PARECER DA COMISSÃO DE AVALIAÇÃO

RECAPE do

Projecto de Execução do

IP3 – Sublanço D1 – Fortunho/Falperra

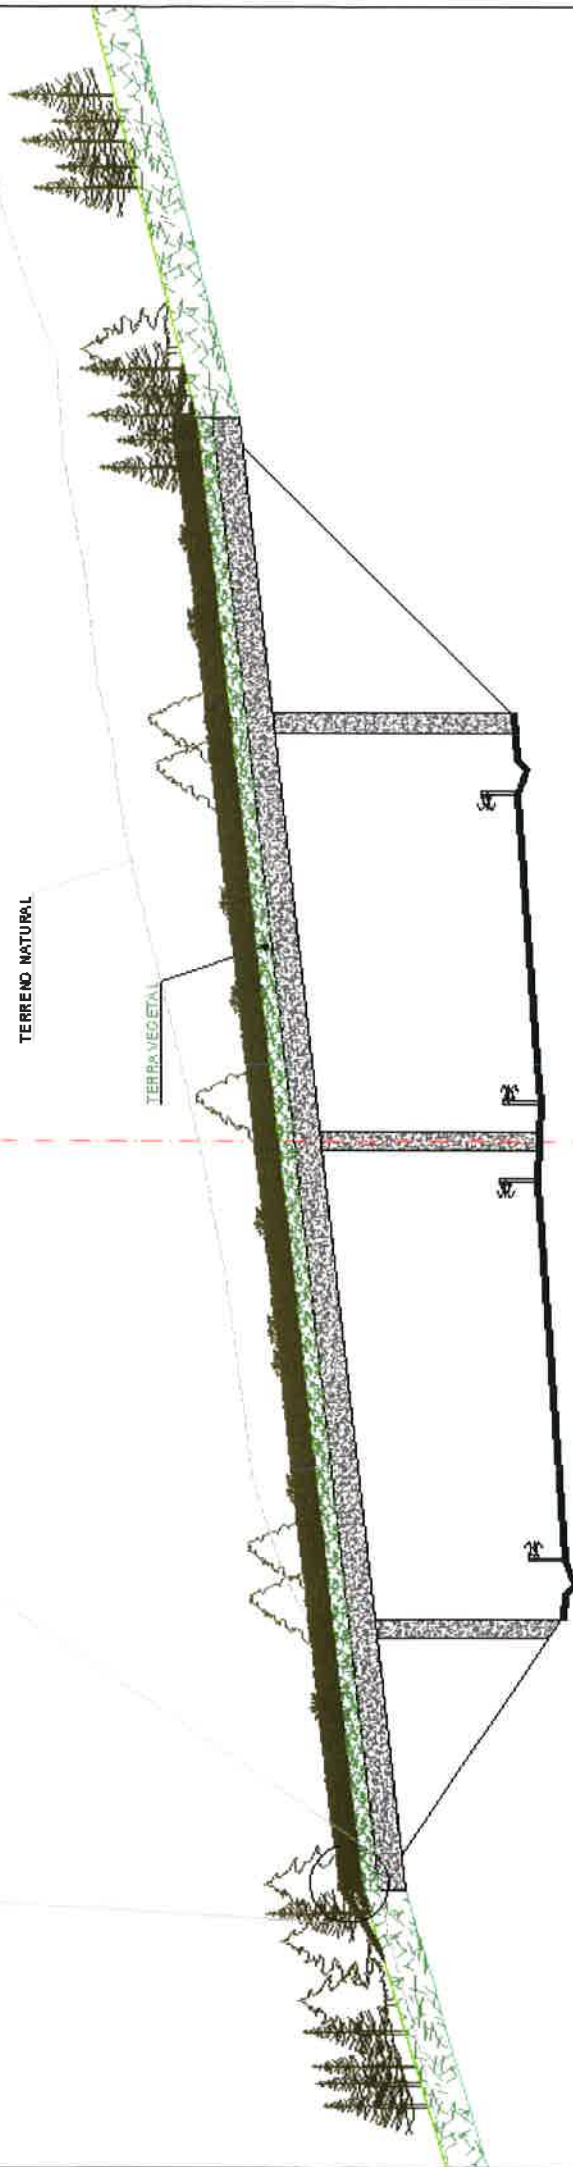
- Os viadutos V1 e V4 não deverão ser aterrados, face às características ecológicas dos vales atravessados. A sua existência permite assegurar uma boa permeabilidade para a fauna e manter as boas características ao nível de vegetação (carvalhal e floresta de resinosas) que seriam destruídas/soterradas com o aterro dos viadutos.
- Quanto aos viadutos V2, V3 e V5, desenvolvendo-se estes a meia encosta e não interceptando corredores ecológicos/passagens de grande relevância, não se considera haver impedimento a que sejam aterrados, desde que sejam salvaguardados e implementados locais de permeabilidade, sobre a forma de quatro ecodutos (Anexo 1), que deverão ser implementados entre os quilómetros:
 - Km 2,600 – 2,800 (1 ecoduto);
 - Km 3,500 – 3,700 (1 ecoduto);
 - Km 5,500 – 5,700 (1 ecoduto);
 - Km 6,900 – 7,100 (1 ecoduto).

Estes Ecodutos deverão obedecer às seguintes condições:

- Ter no mínimo 50 metros de largura.
- Plantação de uma cortina de vegetação arbórea autóctone em ambos os lados de modo a funcionar como corredor ecológico e diminuir o impacte visual sobre a fauna.
- Ser recoberto com terra vegetal de modo a permitir uma boa recuperação herbácea e arbustiva, equacionando-se o recurso a sementeira (com espécies autóctones) caso se venha a verificar uma recuperação deficiente;
- Ter uma modelação de terreno que não dificulte a utilização deste pela fauna.
